모델 : BF225HP

제목 : 스러스트 심 추가

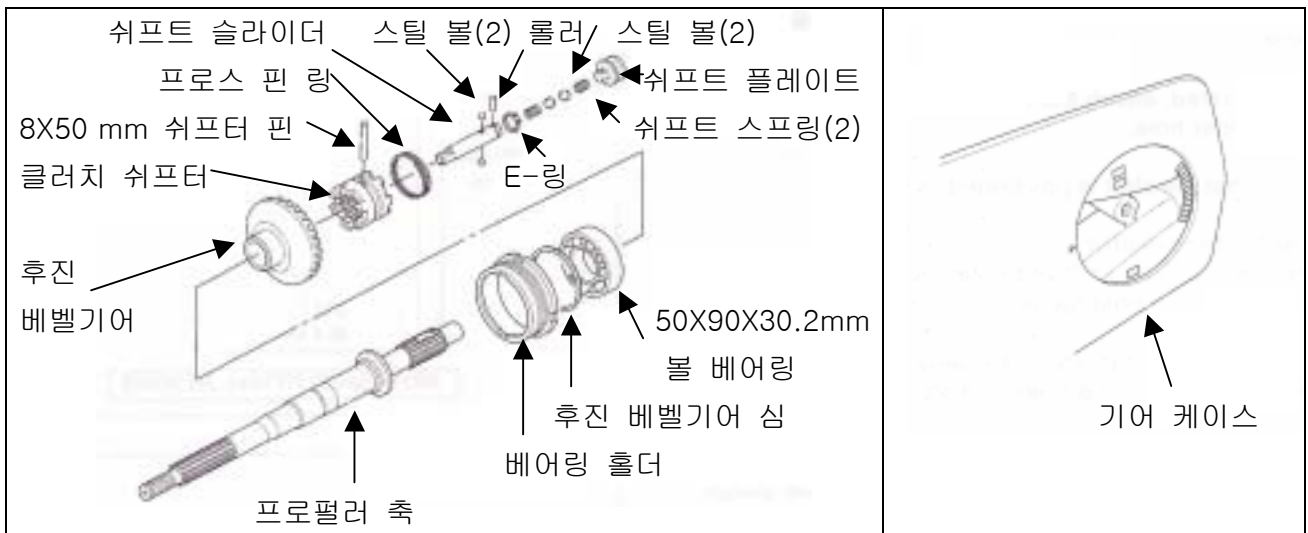
아래의 설명과 같이 스러스트 심이 추가 되었습니다.

스러스트 심의 인게이지먼트 마크는 후진 베벨기어 심의 표시와 같습니다.

모델	타입	프레임번호
BF175	LD, XD, XXD	1000060번 부터 적용
BF225		1002965번 부터 적용
